Mission régionale d'autorité environnementale
ÎLE-DE-FRANCE

**Avis délibéré
sur le projet de prolongation des activités et
d'extension de la plateforme Val'Pôle
sur les communes de Le Plessis-Gassot, Ecouen, Le
Mesnil-Aubry et Fontenay-en-Parisis (95)**

N° 013299/A P
du 08/04/2026

Figure 6- phasage d'exploitation de la carrière et de l'ISDND (NPNT, p.27)

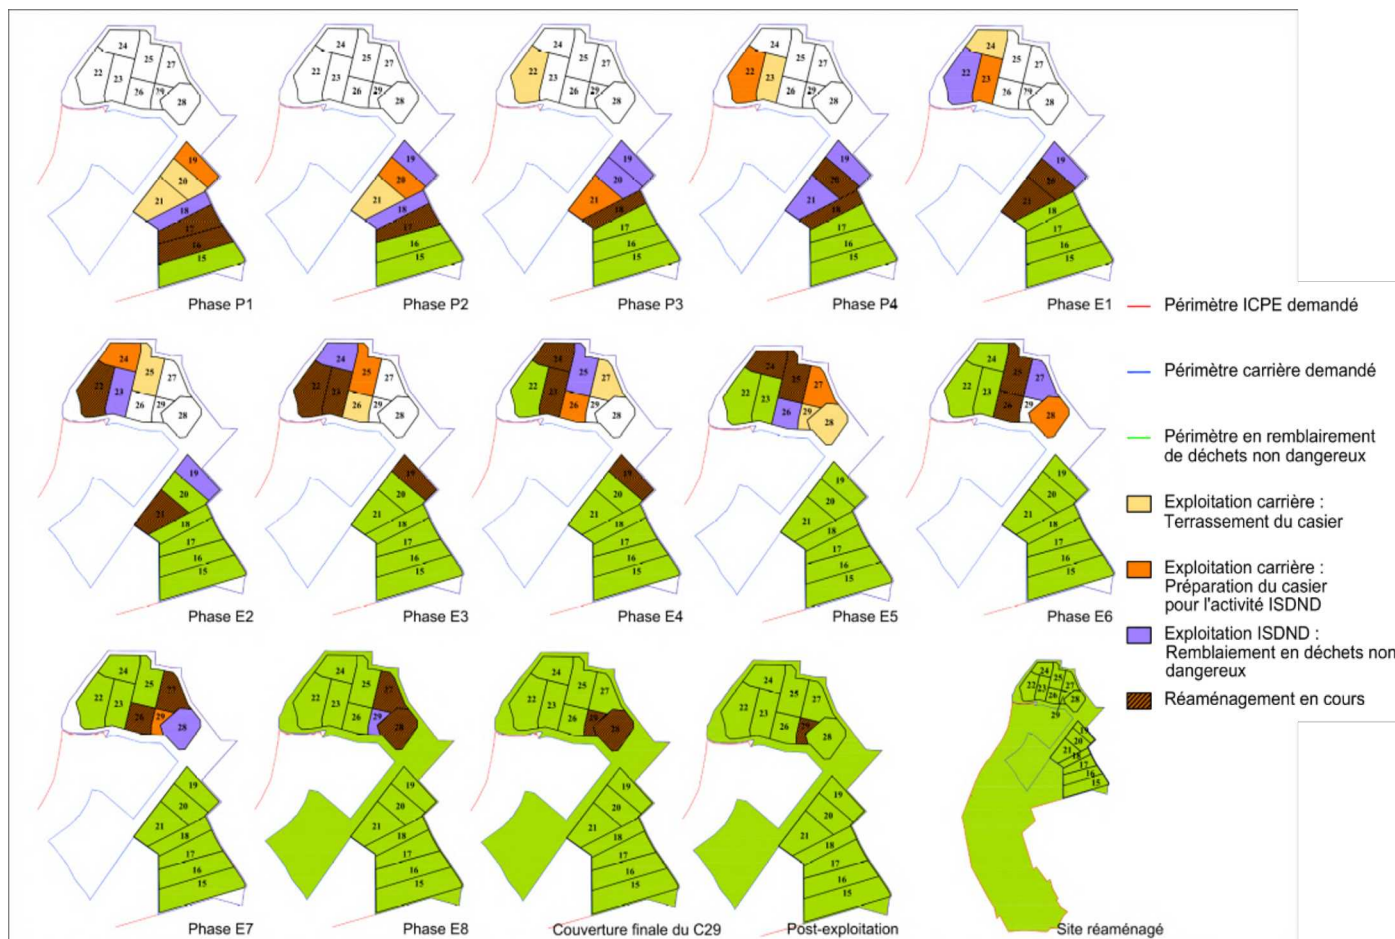
L'Autorité environnementale relève toutefois que, comme mentionné précédemment (partie 2.1, p.12), le phasage de l'exploitation et de la remise en état n'est pas suffisamment précisé dans l'étude d'impact, ce qui ne permet pas d'apprécier pleinement l'articulation dans le temps entre la destruction des habitats existants et la mise en place effective d'habitats de substitution fonctionnels.

(14) L'Autorité environnementale recommande de préciser dans l'étude d'impact le phasage de l'exploitation, de la remise en état et de la mise à disposition des habitats de substitution, afin de garantir la continuité écologique effective.
